**URGENTE  
CORREZIONE DI  
DISPOSITIVO**

Baxter sta emettendo una correzione di dispositivo per modelli specifici dei sistemi per dialisi Artis per aggiornare le attuali versioni del software alle nuove. La versione attuale dà la possibilità di disattivare e continuare il trattamento del paziente senza seguire le istruzioni relative all'Allarme #642, "Camera Arteriosa: Necessaria regolazione del Livello". Questo disattiverà conseguentemente l'allarme per il tempo di trattamento rimanente. Le nuove versioni del software impediscono la possibilità di continuare il trattamento senza seguire le istruzioni relative all'Allarme #642, come scritto nel Manuale dell'Operatore.

Figura 1

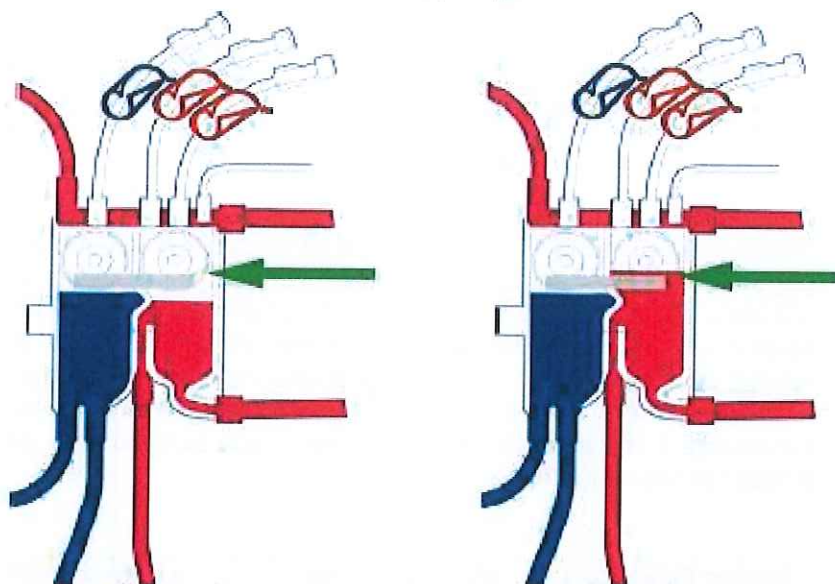
Quando si attiva l'allarme "Camera arteriosa: Necessaria regolazione del livello (n. 642)", controllare il livello del sangue nella camera arteriosa mentre la pompa arteriosa è ancora ferma.

• Se il livello del sangue è sotto la linea impressa, come illustrato nella Figura 1, procedere con la risoluzione dell'allarme per regolare il livello nella camera arteriosa.

• Se il livello del sangue è sopra la linea impressa, come illustrato nella Figura 2, al termine del trattamento lubrificare i trasduttori di pressione come descritto nella sezione "13.13 Ispezione e lubrificazione degli o-Ring del pannello cassetta" del presente Manuale dell'Operatore.

Un livello del sangue non corretto potrebbe determinare la formazione di microbolle con dimensione inferiore a 20  $\mu\text{L}$ , che espongono il paziente a un maggior rischio di embolia gassosa.

Una lubrificazione inappropriata dei trasduttori di pressione potrebbe determinare delle misurazioni della pressione arteriosa errate, dovute all'inefficienza del trasduttore di pressione e dell'accoppiamento con la cassetta.
